37. Änderung des Flächennutzungsplanes – OT Hesepe

Abwägung der Anregungen im Rahmen der frühzeitigen Öffentlichkeitsbeteiligung gem. § 3 (1) BauGB und der Fachbehörden und sonstigen Träger öffentlicher Belange gem. § 4 (1) BauGB

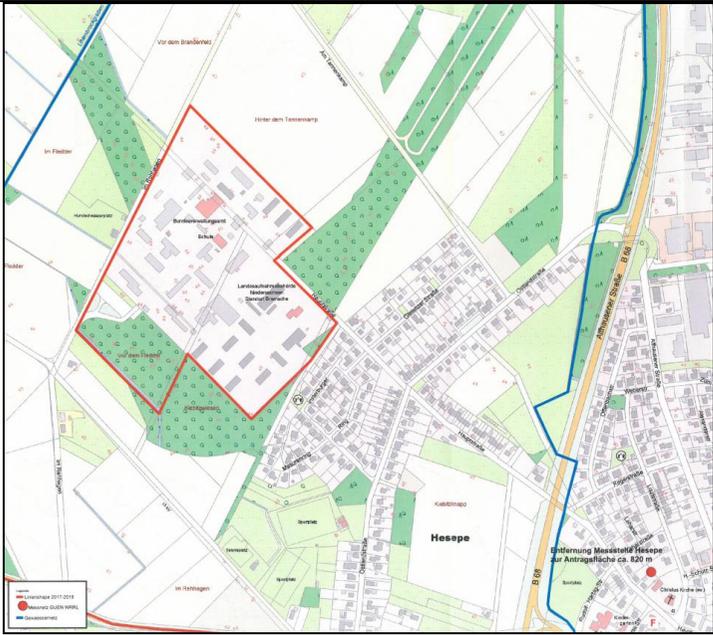
| Nr. | Träger öffentlicher Belange/Private Einwänder/in Schreiben vom... | Stellungnahme | Planungsrechtliche Vorgaben Abwägung/Beschlussempfehlung |
|-----|---|---|---|
| | <p>Betriebsstelle Cloppenburg Drüdingstraße 25 49661 Cloppenburg</p> <p>Schreiben v. 04.07.2019</p> | <p>Niedersächsischen Landesbetriebes für Wasserwirtschaft, Küsten- und Naturschutz (NLWKN), Betriebsstelle Cloppenburg, werden folgende Hinweise gegeben:</p> <p>Im Rahmen der Beteiligung als Träger öffentlicher Belange weisen wir darauf hin, dass sich außerhalb des Vorhabenbereiches eine Landesmessstelle befindet, die vom NLWKN betrieben und unterhalten wird (s. Übersichtskarte). Diese Messstelle dient der Gewässerüberwachung und ist von erheblicher Bedeutung für das Land Niedersachsen. Die Landesmessstelle darf auch in ihrer Funktionalität durch die Planungen / das Vorhaben nicht beeinträchtigt werden.</p> <p>Für Rückfragen steht Ihnen Herr Stienken, Tel. 04471/886-170, gerne zur Verfügung.</p> <p>Sollte das Planvorhaben zu wesentlichen Auswirkungen auf den Wasserhaushalt führen, gehen wir von einer Beteiligung als Gewässerkundlicher Landesdienst (GLD) aus. Die Stellungnahme als TÖB ersetzt nicht die Stellungnahme des GLD.</p> | <p>Die Messstelle wird zur Kenntnis genommen, liegt aber außerhalb des Plangebietes und ist somit nicht Gegenstand der Planung.</p> |

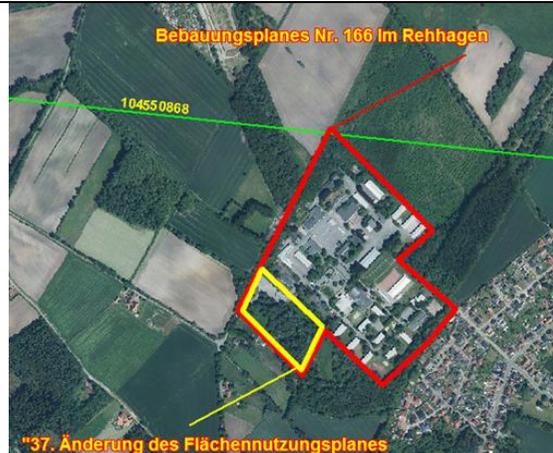
| Nr. | Träger öffentlicher Belange/Private Einwänder/in Schreiben vom... | Stellungnahme | Planungsrechtliche Vorgaben Abwägung/Beschlussempfehlung |
|-----|--|---|--|
| | | <p>Dieses Konzept widerspricht der abgestimmten Planung zwischen BlmA, LAB und SB OE. Es ist keine Erweiterung der Stellplatzfläche erwünscht. Diese Fläche wird als bauliche Erweiterungsfläche benötigt.</p> <p>Das SB OE bittet daher die Stadt Bramsche um Änderung und Anpassung des Konzeptes.</p> <p>Verschiedene weitere Planungen in der vorliegenden Aufstellung entsprechen ebenfalls nicht den vom SB OE beauftragten Ausarbeitungen wie Wegeführung, Außenanlagen, Versorgungsnetze usw., betreffen aber hier zunächst nicht das Baurecht, sondern nur gestalterische Punkte.</p> <p>Bei einem gemeinsamen Termin am 02.07.2019 wurde zwischen der Stadt Bramsche und dem SB OE vereinbart, dass das aufgestellte städtebauliche Konzept vollumfänglich überarbeitet und die aktuellen Planungen des SB OE berücksichtigt werden. Das SB OE vertritt in der Planung die Interessen der BlmA und der LAB.</p> <p>Ebenso wurde vereinbart, dass ein überarbeiteter Konzeptentwurf vor einer weiteren öffentlichen Auslegung erst allen Beteiligten vorgestellt und erläutert wird.</p> | <p>Nach dem Konzept von Bundesanstalt für Immobilienaufgaben (BlmA), der Landesaufnahmebehörde Niedersachsen (LAB) und dem Staatlichen Baumanagement Osnabrück-Emsland (SB-OE) wird das Flurstück 37/4 als bauliche Erweiterungsflächen festgesetzt.</p> <p>Die vorgetragenen Änderungen des SB OE wurden bei der Überarbeitung der Planung beachtet.</p> <p>Die Ausarbeitung der vorliegenden Planung erfolgt einvernehmlich und in enger Abstimmung mit SB-OE, LAB und BlmA. Die konkreten Planungsabsichten wurden in der Bauleitplanung berücksichtigt.</p> <p>Die vorliegende Planung zur öffentlichen Auslegung gem. § 3 (2) und § 4 (2) BauGB wurde in enger Abstimmung und einvernehmlich mit dem SB-OE ausgearbeitet.</p> <p>Die vorliegenden Unterlagen sind mit des SB OE abgestimmt.</p> |
